NORGES STATSBANER
HOVEDADMINISTRASJONEN — OSLO 1

BINGFOSS UTBYGGINGSPLAN

BINGSFOSS KRAFTVERK
AKERSHUS ELEKTRISITETSVERK

VURDERING AV REGULERINGENS INN-
VIRKNING PÅ DE GEOTEKNISKE FOR-
HOLD, MED FORSLAG TIL TILTAK FOR
SIKRING AV OMRÅDENE.

BINGSFOSS KRAFTVERK	Dato	Tegner
	12. 2. 76	
OVERSIKTSKART MED LÖSMASSER OG FJELL I DAGEN M = 1 : 5000	Godkjent	OG
	Oppdr. nr.	75039
Norges geotekniske institutt	Tegn. nr.	001

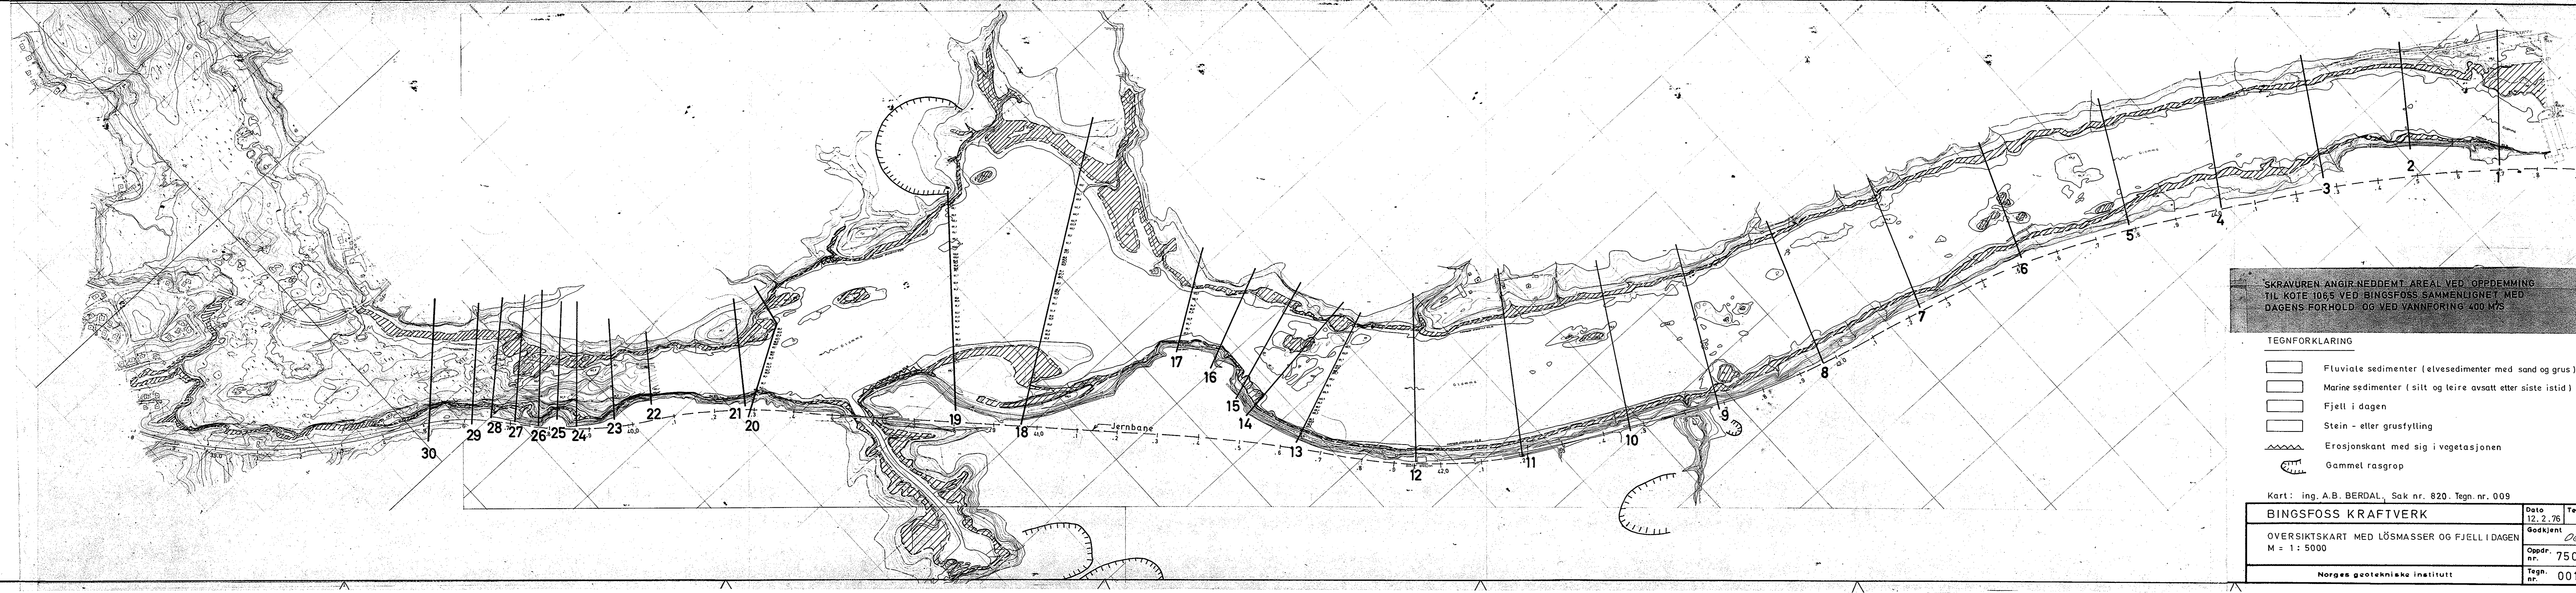
Jernbanefyllingene ved km 39.10 og 39.93 bør erosjonsbeskyttes med steinholdige grusmasser i sonen mellom nåværende og fremtidig normalvannstand. Forøvrig antas det ikke nødvendig å gjennomføre beskyttende tiltak langs jernbanen før reguleringen. Enkelte stikkrenner må heves på grunn av reguleringen.

Forholdene på den aktuelle strekningen langs Glomma går frem av oversiktskartet, tegn.001. På store deler av strekningen er det fjell i dagen. De største sammenhengende fjellpartiene finnes på området nedstrøms for Rånåsfoss, ved Sundfossen, samt ovenfor Bingsfoss. Imidlertid er det også på de øvrige områdene betydelige partier med fjell i dagen. Høyden over dagens normalvannstand varierer fra 0.5 til 10-15 m.

TVERRPROFIL KM 39.934

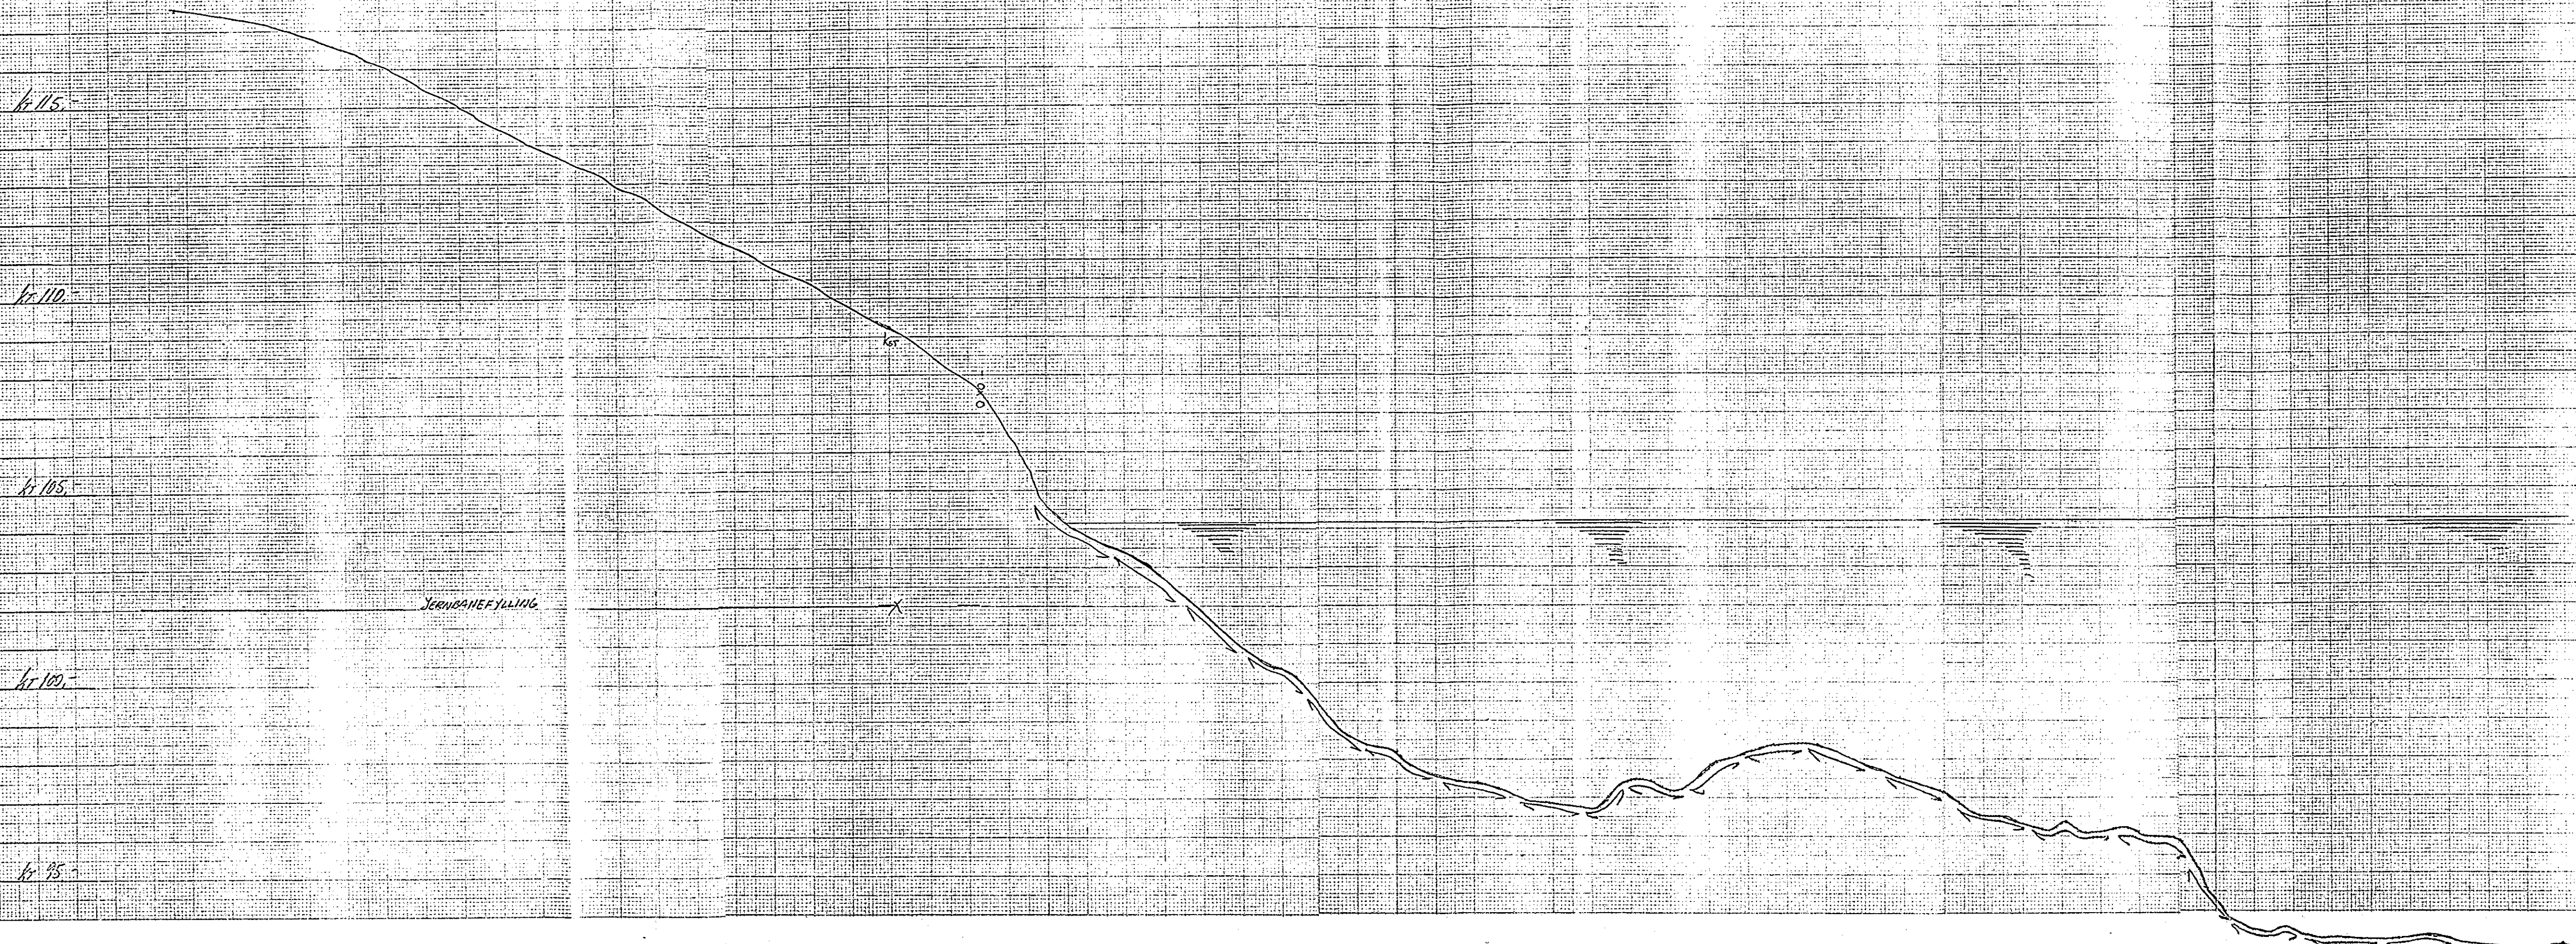
Ved jernbanefyllingen på km 39.930 er det delvis overheng av løsmasser som etter reguleringen vil være mer utsatt for bølgeerosjon. Det anbefales at det etableres erosjonsbeskyttelse som ved km 39.1. Også her må det først utføres profilering.

Fyllingen slår ut i elven. Delvis overheng av løsmasser, men grunt til fjell. Bølgeslagserosjon kan forventes, og strandlingen bør beskyttes med steinholdige grusmasser.
